川内環境センター敷地平面図(変更) S=1:500

陸摩川内市	
工事名	平成 年度 川内環境センター敷地造成工事
路線名	
工事箇所	陸摩川内市 五代町 平地地内
図面種類	平面図
縮尺	S=1:500
図面番号	全 案 第 1 号

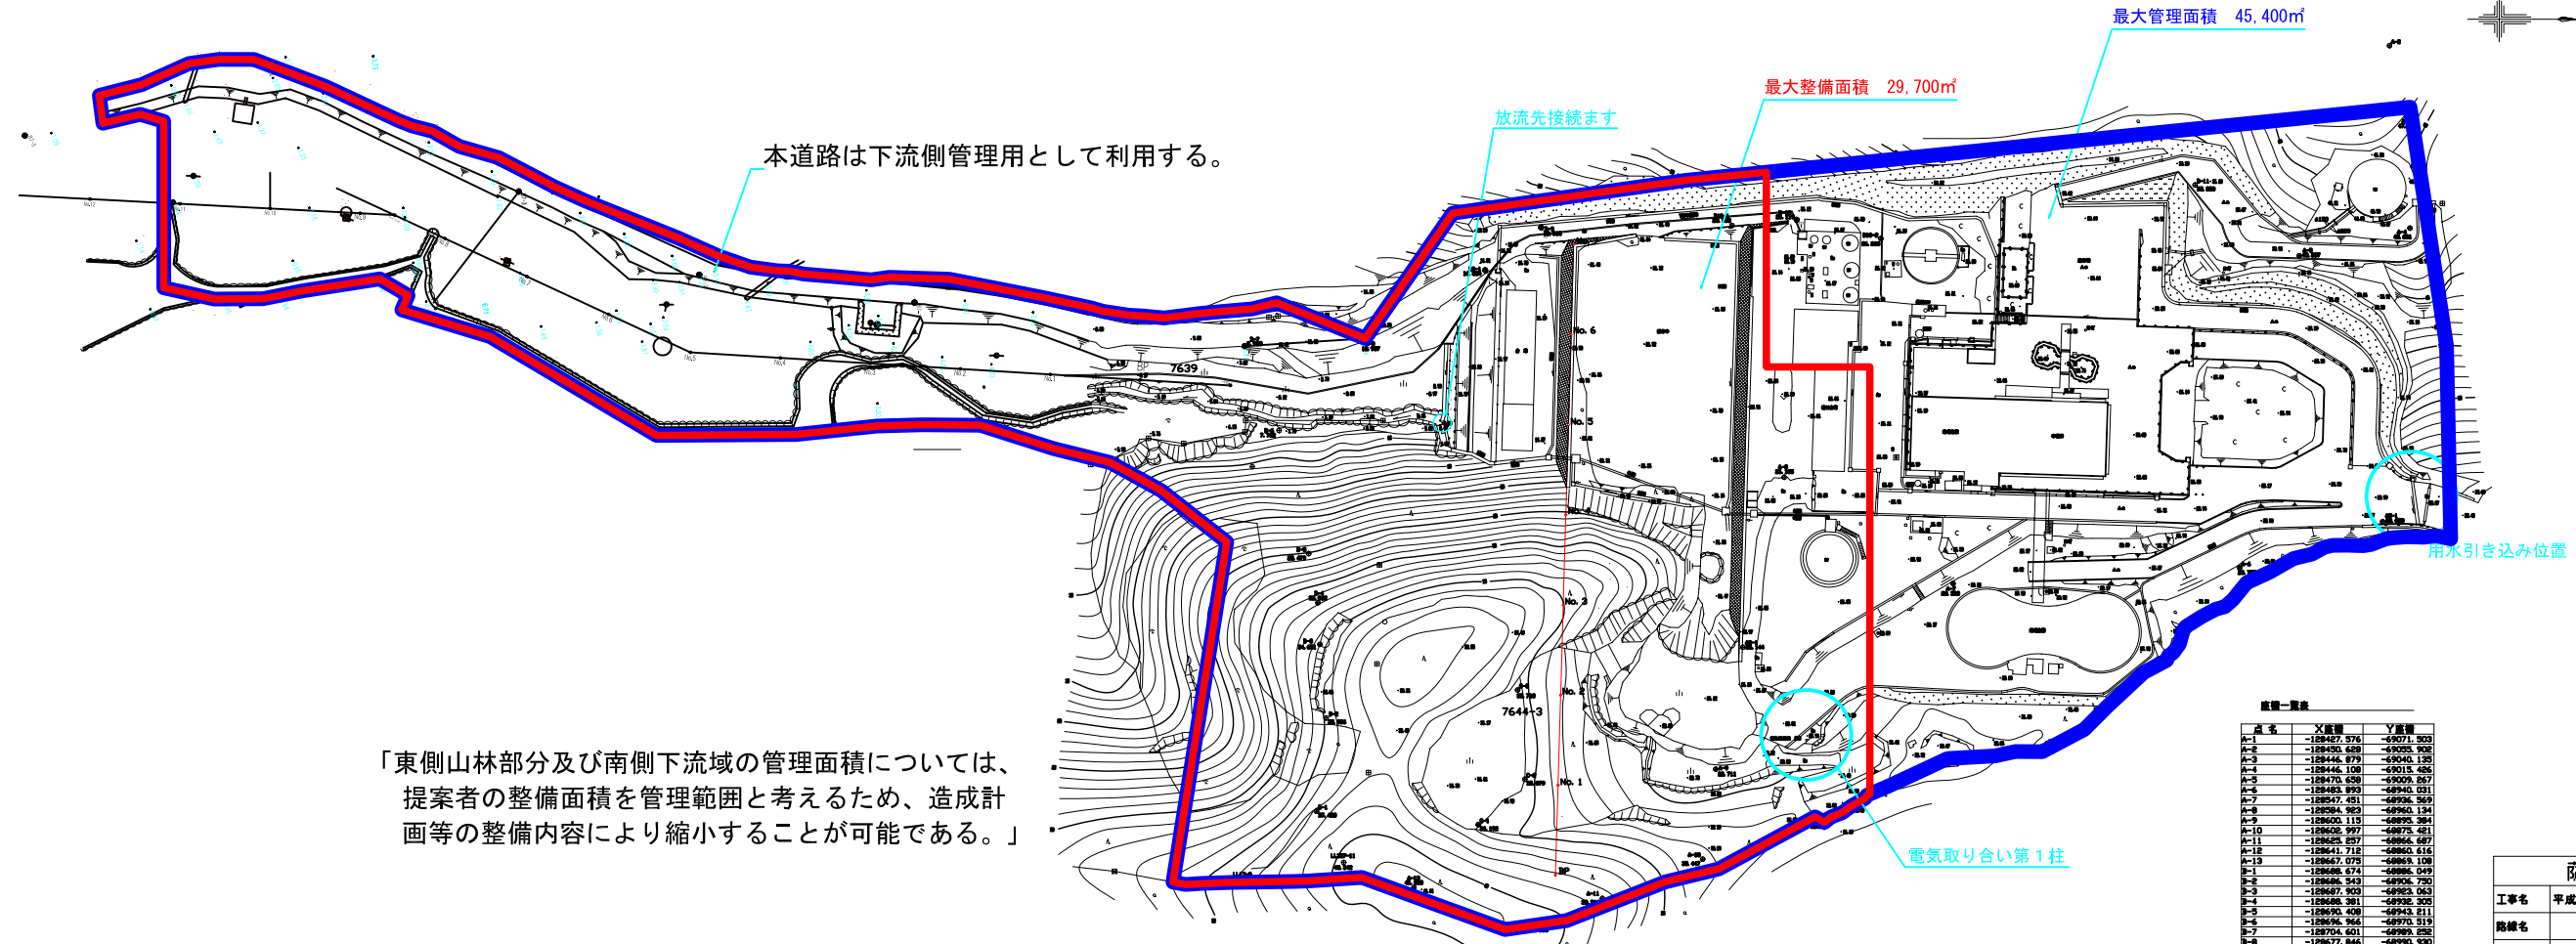
「東側山林部分及び南側下流域の管理面積については、提案者の整備面積を管理範囲と考えるため、造成計画等の整備内容により縮小することが可能である。」
